RAPPEL DE SÉCURITÉ

Janvier 2013

Objet : **Roadster Can-Am[MC] – Remplacement du bouchon de réservoir d'essence**

NOUVEAU BOUCHON AMÉLIORÉ – JOINT ROUGEÂTRE

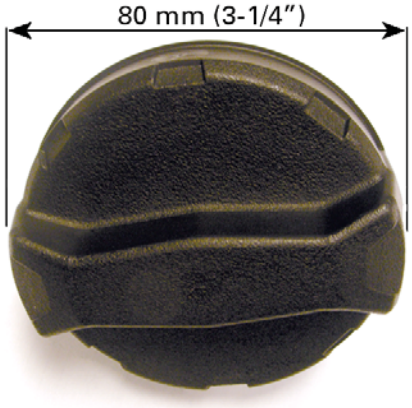
Quel est le problème potentiel?
Il est possible que le bouchon de réservoir d'essence ne scelle pas adéquatement le goulot de remplissage du réservoir d'essence. Des vapeurs de carburant en présence d'une source d'inflammation pourraient causer un feu.

Identification du nouveau bouchon amélioré
À titre de référence, veuillez consulter les illustrations ci-dessous qui vous aideront à identifier le nouveau bouchon de réservoir d'essence qui est doté d'un joint d'étanchéité de couleur rougeâtre ET d'une poignée de taille différente.

Que devriez-vous faire?
Installer le nouveau bouchon d'essence amélioré fourni dans cette boîte et jeter l'ancien. Si vous avez fait remplacer le bouchon d'essence à vos frais avant de recevoir cette lettre, vous pourriez être admissible à recevoir un remboursement.
